女川原子力発電所第2号機 工事計画審査資料

O2-他-F-19-0037_改2

女川原子力発電所第2号機 メカニカルスナツバの耐震評価について (指摘事項に対する回答)

前回審査会合(6/1)における指摘事項及び回答概要

メカニカルスナツバの構造部材に対する限界耐力値設定のイメージ

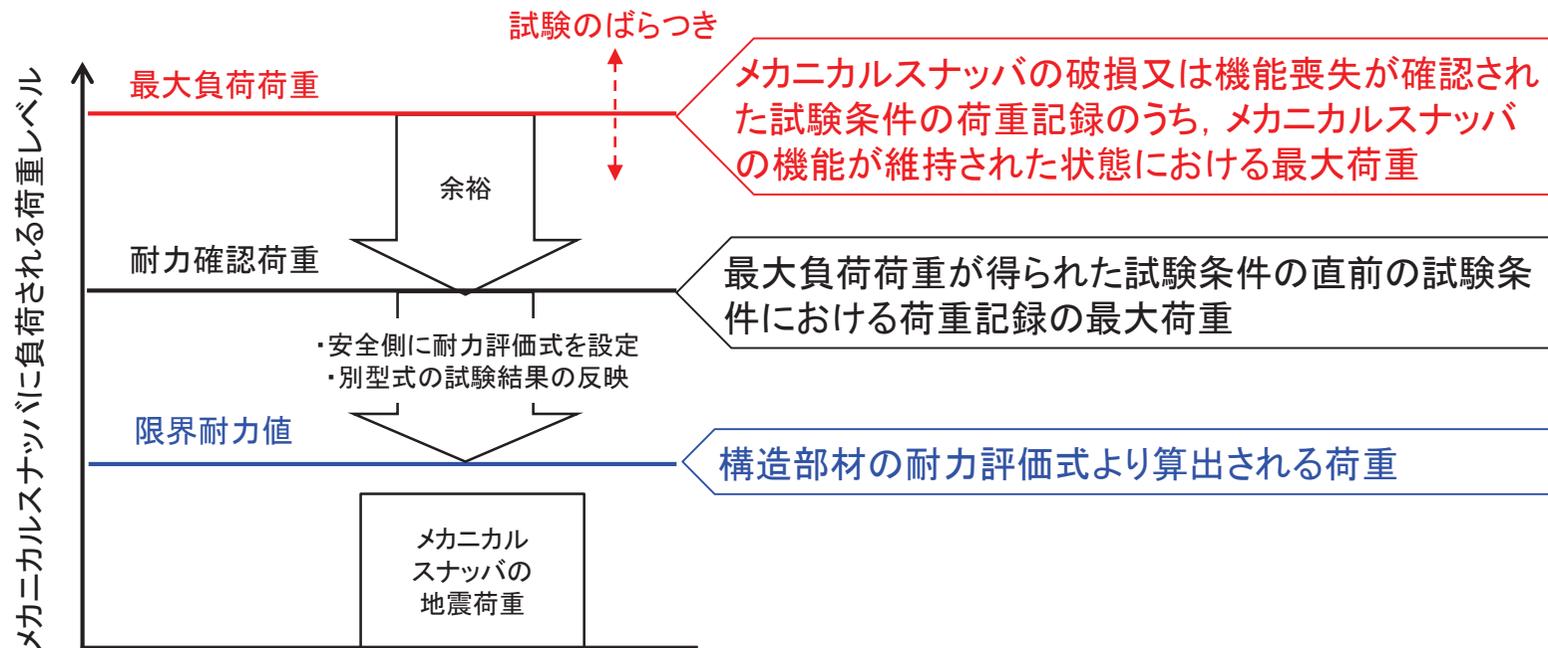
② 構造部材の耐力評価式による限界耐力値の設定方法

- 構造部材の限界耐力値は、電共研での知見におけるメカニカルスナツバの機能維持評価法の試験結果として得られた耐力確認荷重に対して安全側に耐力評価式を設定し、さらに別型式の試験結果も反映しているため、下図のとおり、試験のばらつきの影響は耐力評価式による限界耐力値に含まれる。

メカニカルスナツバとオイルスナツバの概略構造

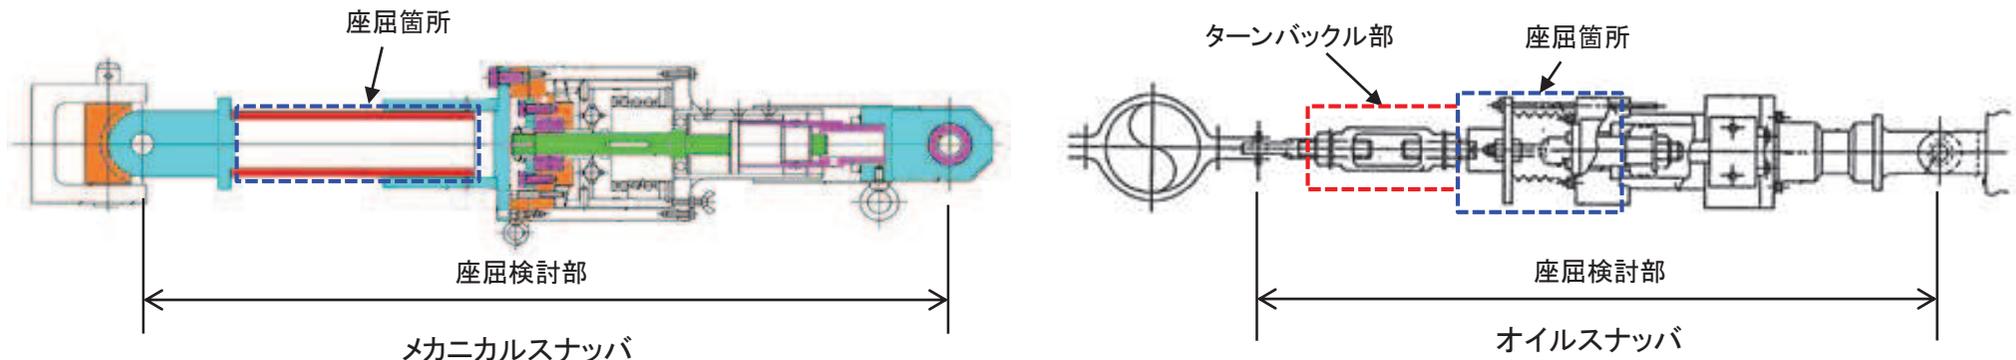
④ メカニカルスナツバ全体の座屈の耐力評価式における補正係数(1/2)

電共研での知見において、メカニカルスナツバ全体の座屈に対する限界耐力値は、座屈評価法の試験結果として得られた最大負荷荷重*1から直接的に耐力評価式における補正係数*2 \times 0.7を設定している。また、電共研での知見では、この補正係数に対し、メカニカルスナツバ及びオイルスナツバの複数の座屈試験結果から、試験のばらつきの影響が含まれることを検討しているため、その内容を以下に示す。

- メカニカルスナツバと外形が類似のオイルスナツバに対する座屈試験を実施しており、オイルスナツバはターンバックル部を有しているものの、座屈荷重の計算の対象となる部位(座屈検討部)は、メカニカルスナツバ、オイルスナツバいずれも円柱状の部品等で構成されている(下図参照)。
- 座屈荷重の計算方法(座屈検討部のそれぞれの部品形状に対する断面二次モーメント及び長さに基づく)は、メカニカルスナツバとオイルスナツバで同じである。
- 以上を踏まえて、メカニカルスナツバとオイルスナツバの座屈試験結果を合わせてばらつきの検討に用いている。
